徐州市铜山区马坡污水处理厂
一期工程项目
一般变动环境影响分析

项目建成后较环评及批复发生了如下变动：徐州市铜山区马坡污水处理厂一期工程项目环评中未提及在线仪废液，在线室废液交徐州诺恩固体废物处置有限公司处置，污泥处置方式由填埋场处置调整为掺烧处置；处理工艺中减少旋流沉砂，增加调节池和中间水池，混凝沉淀变为二沉池加药，无阀滤池变为砂滤罐。徐州市铜山区水务局对照《省生态环境厅关于加强涉变动项目环评与排污许可管理衔接的通知》（苏环办〔2021〕152 号）编制完成了《徐州市铜山区马坡污水处理厂一期工程项目一般变动环境影响分析》。

图 1.3-2 实际建设生产工艺流程图

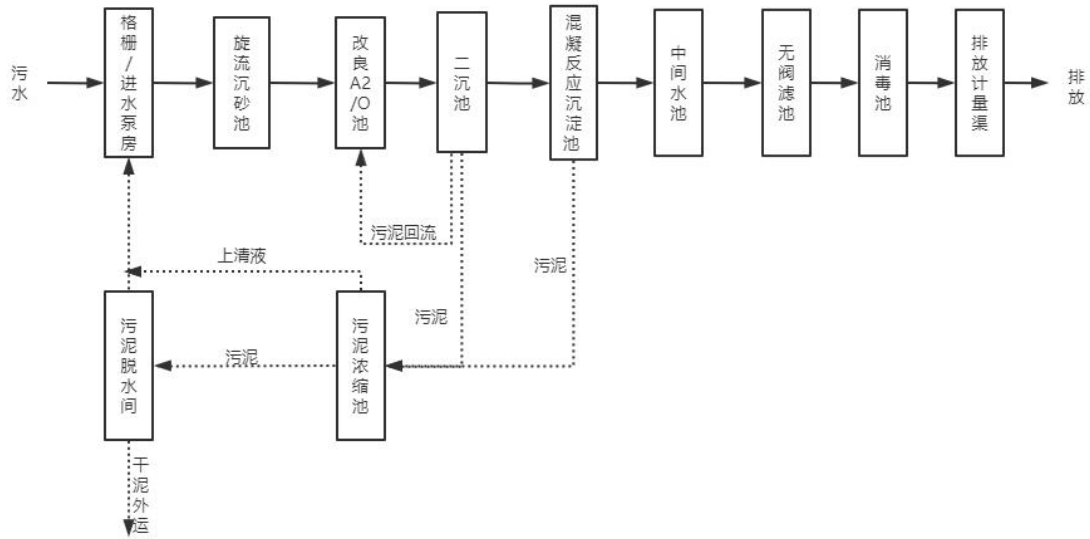
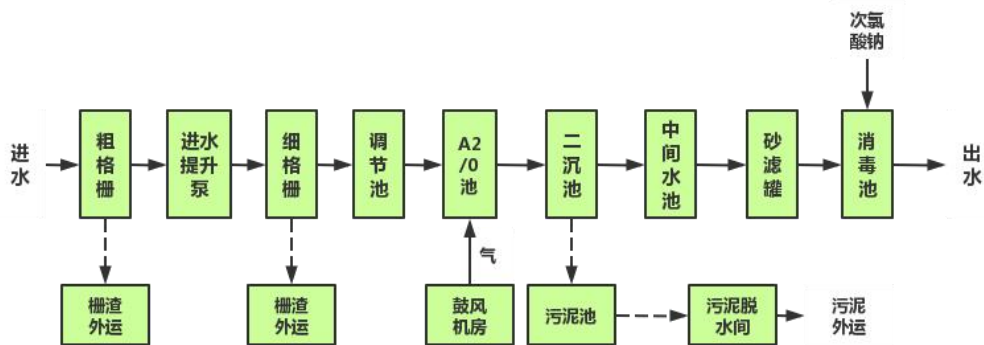
环评及批复污水处理工艺为：格栅+进水泵房+旋流沉砂池+改良 A²/O 池+混凝沉淀+无阀滤池+消毒池，实际建设的污水处理工艺为粗格栅+进水提升泵+细

格栅+调节池+A²/O生化池+二沉池加药+中间水池+砂滤+消毒。

徐州市铜山区马坡污水处理厂一期工程项目变动情况为：环评批复处理工艺为“格栅+进水泵房+旋流沉砂+改良 A²/O+混凝沉淀+无阀滤池+消毒”，实际处理工艺为“粗格栅+进水提升泵+细格栅+调节池+A²/O 生化池+二沉池加药+中间水池+砂滤+消毒”，处理工艺减少旋流沉砂，增加调节池和中间水池，混凝沉淀变为二沉池加药。污泥处置方式由卫生填埋变为由江苏徐矿综合利用发电有限公司掺烧处置，环评中未提及在线仪废液，在交徐州诺恩固体废物处置有限公司处置。
